КАТАНКА АЛЮМИНИЕВАЯ

ТЕХНИЧЕСКИЕ УСЛОВИЯ

ГОСТ 13843—78

Изменение № 2 ГОСТ 13843—78 Катанка алюминиевая. Технические условия
Утверждено и введено в действие Постановлением Государственного комитета
СССР по стандартам от 05.12.88 № 3946

Схема погрузки бухт катанки

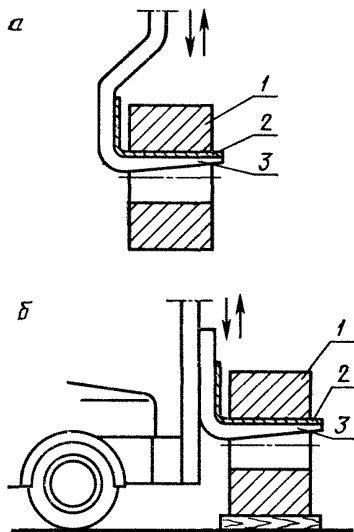
Приложение 1 Подписуочная подпись Заменить слова «2 — эластичная прокладка» на «2 — предохраняющая прокладка (резина, войлок, древесина и т. п.)»
